**INFORME N° 224 -2024/MINEM-DGAAM-DEAM-DGAM**

**Asunto** : Plan Ambiental Detallado (PAD) de la Planta de beneficio “Doble D”

**Referencia** : Escrito N° 3009573 (07.01.2020)

**Figura 10. Quebradas secas del proyecto**

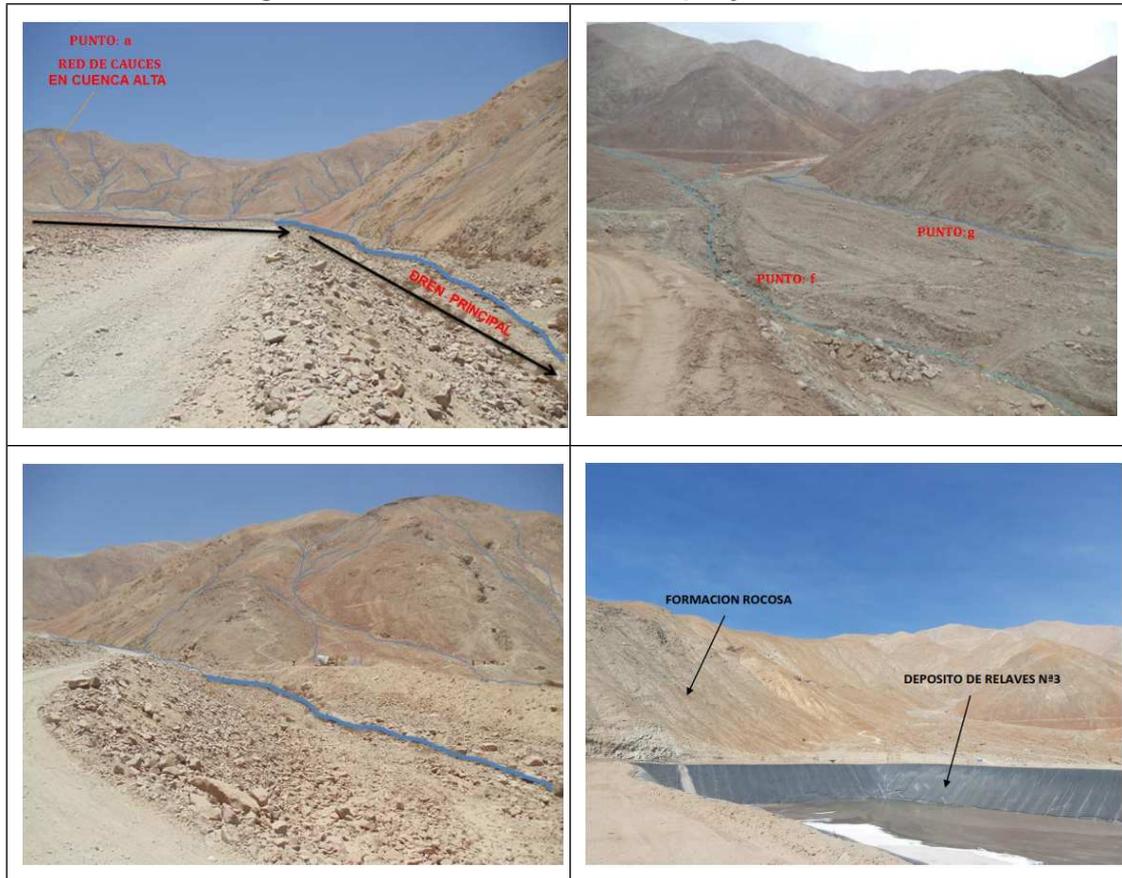
De la observación N° 12, referido al Plan de contingencia para caso eventual de colapso y deslizamiento de depósitos de relaves, se extrae las siguientes figuras, donde se evidencia que no existen flujos de agua.

**Figura 12. Detalle del diseño del canal de coronación**

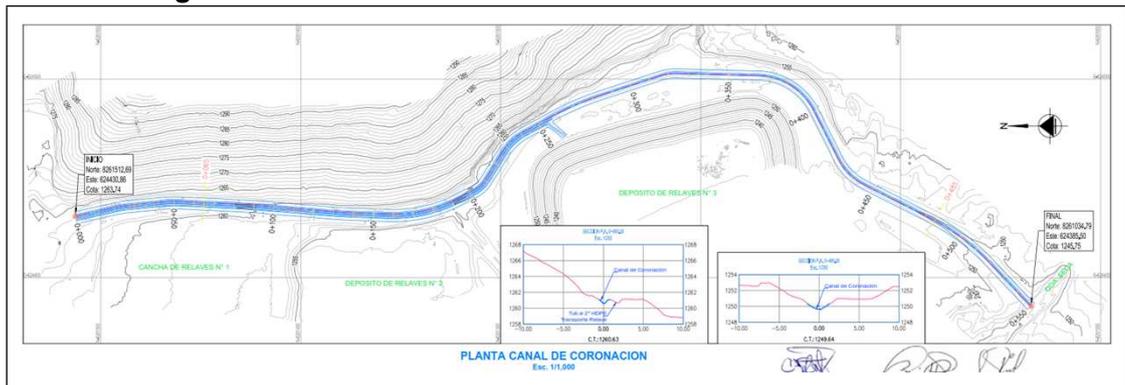
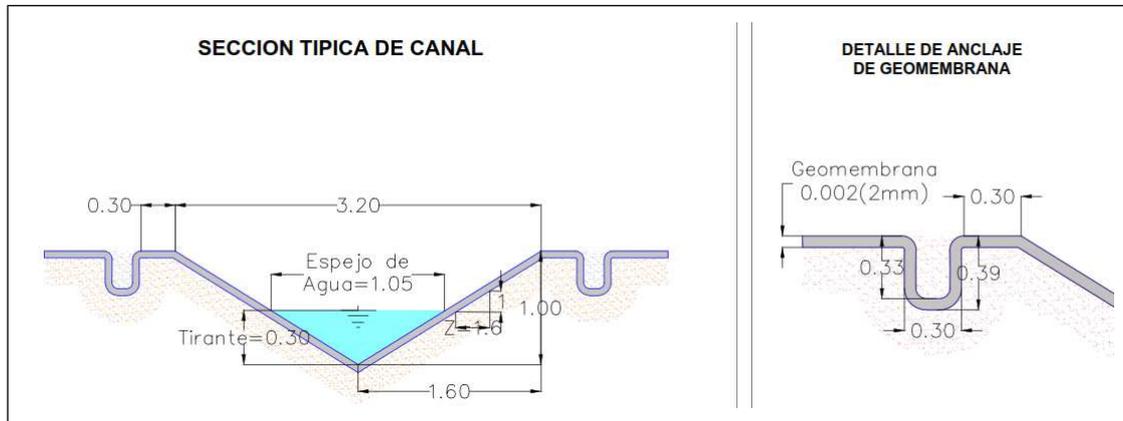
Asimismo, el Titular presenta el Estudio Hidrológico e Hidráulico; del estudio hidrológico determina una precipitación máxima en 24 horas de 25.74 mm para un periodo de retorno de 200 años; la intensidad de la lluvia se estimó en base a la formulación de Dyck Peschke; asimismo, estimó el caudal máximo en base al método racional ( $41.33 \text{ m}^3/\text{s}$ ) y hidrograma unitario ( $1.13 \text{ m}^3/\text{s}$ ) para un periodo de retorno de 200 años, del cual considera el caudal de diseño para la estructura minera del depósito de relaves es de  $1.13 \text{ m}^3/\text{s}$ , sin embargo por la descarga parcial de la escorrentía pluvial de la cuenca en estudio hacia el curso de la quebrada ubicado fuera de la cuenca que evita la escorrentía total hacia el canal de coronación, por ello se considera conservadoramente en función de las huellas existentes de los cursos de escorrentía pluvial que solo el 60% con un caudal que representa  $0.678 \text{ m}^3/\text{s}$  del caudal total descarga hacia el canal de coronación. Asimismo, presenta el diseño de drenaje de los canales de coronación en base al caudal de diseño, en la siguiente figura se muestra el detalle del diseño del canal de coronación.

Figura 13. Mapa de isoyetas anuales del proyecto

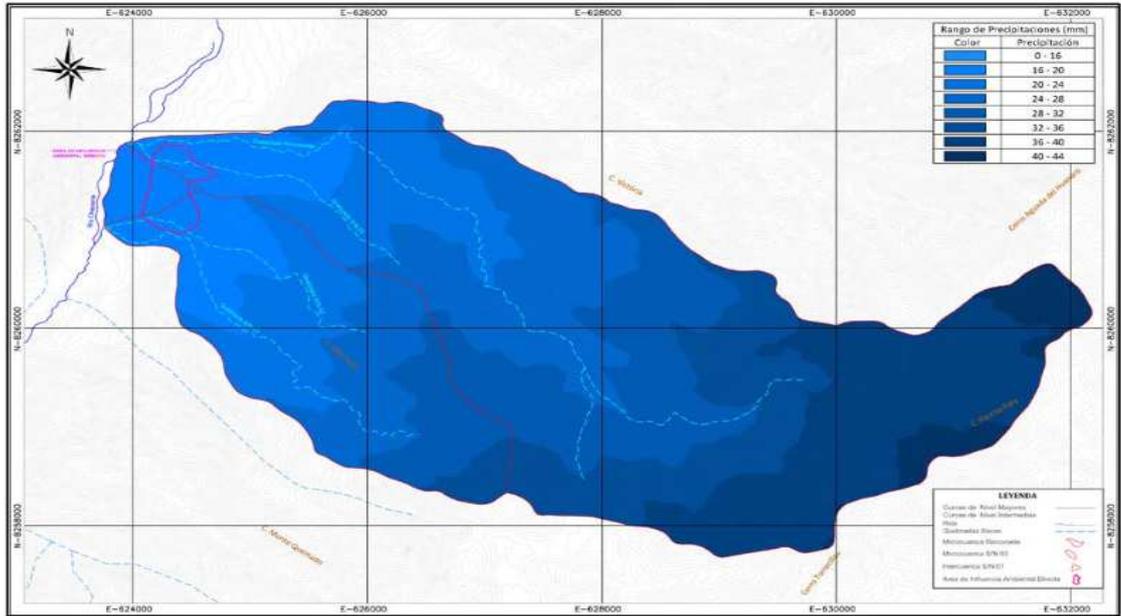
Asimismo, presenta el estudio hidrológico, donde adjunta las hojas originales de SENAMHI; además, presenta el análisis de consistencia de la precipitación, donde muestra el análisis de datos exploratorios, análisis de consistencia y la homogeneidad y la regionalización. Asimismo, realiza una correlación de la precipitación versus la altitud para las estaciones: Chaparra, Caravelí, Chala y Lomas el cual obtiene una correlación ( $R^2$ ) de 0.9131, mostrando una buena correlación, en base a la ecuación obtenida muestra la precipitación para la zona de estudio, mostrando una precipitación total anual de 17.9 mm y sus precipitaciones en general son años secos; asimismo, presenta el mapa de isoyetas anuales, en el cual la zona de estudio varía de 0 mm a 16 mm anuales, el detalle se muestra en la siguiente figura.

Figura 14. Mapa de estaciones meteorológicas

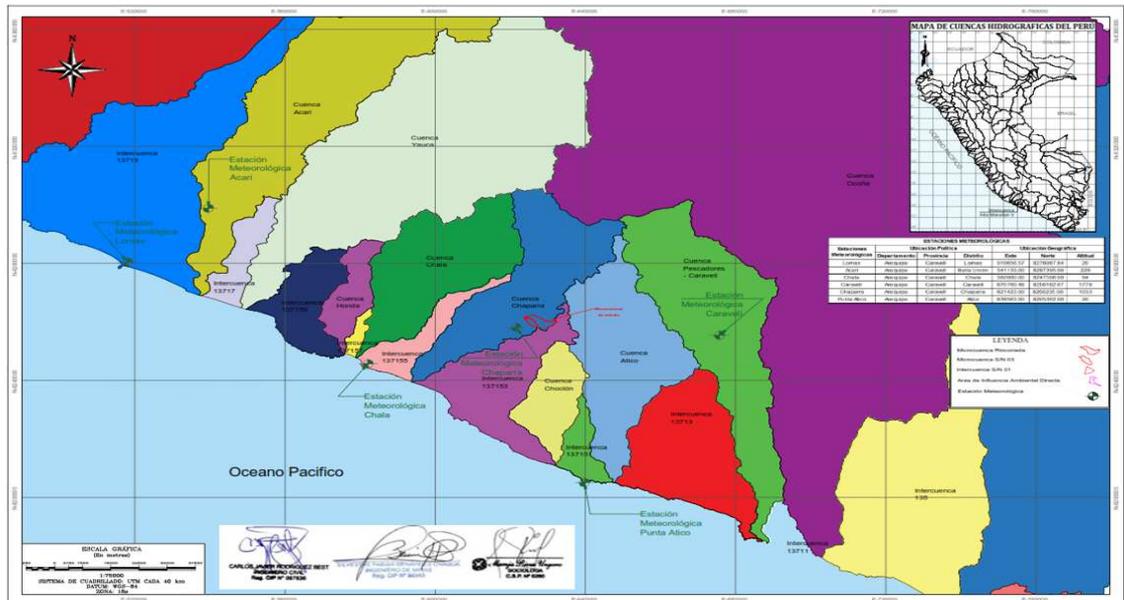
Respecto al requerimiento del Mapa titulado: "Ubicación de estaciones Hidrométricas y puntos de aforo", no lo considera ya que es una zona árida, y las quebradas son secas.

Asimismo, presenta el mapa de ubicación de las estaciones meteorológicas, el cual se presenta a continuación:
